Saksframlegg

Utvalg	Utvalgssak	Møtedato
Hovedutvalg Natur	51/24	09.09.2024

Førstegangsbehandling av reguleringsplan for Sundsøya 2-12 - plan-ID 2023002

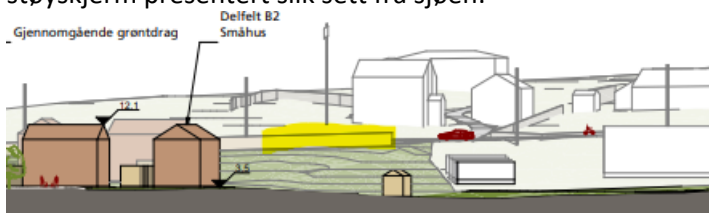
Ny reguleringsplan skal erstatte deler av gjeldende reguleringsplan. Formål i ny plan vil være i samsvar med overordnet plan. Hensynssone for friskt mellom fylkesveg 755 og sjøen er ikke videreført i planforslaget, men det legges opp til friområder med kun enkle, lave tiltak som ikke har vesentlig betydning for siktlinjen. Dog er det lagt inn støyskjerm mellom fv 755 og planområdet. Det er lagt opp til at utforming av denne skal følge byggesøknad, men det er ikke lagt inn noen krav til sikt som følger opp det som ligger i gjeldende plan. På snittegning som viser en mulig utbygging, er støyskjerm presentert slik sett fra sjøen:

Bruk av gjennomsiktig materiale på den delen av støyskjermen som er markert gul, kan gi noe bedre sikt mellom bil på veg og sjøen. Slikt krav er stilt ved utbygging av 136/172 rett vest for planområdet.

Kommunedirektøren anbefaler at det legges inn en nye bestemmelse § 3.9 slik:

§ 3.9 Siktlinje mellom Fv. 755 og sjøen

Det skal opprettholdes sikt mot sjøen fra 1 m høyde over vegbanen langs f_BG4. Støyskjerm på denne strekningen må bygges med gjennomsiktig materiale i høyde hvor den er i konflikt med siktkrav.
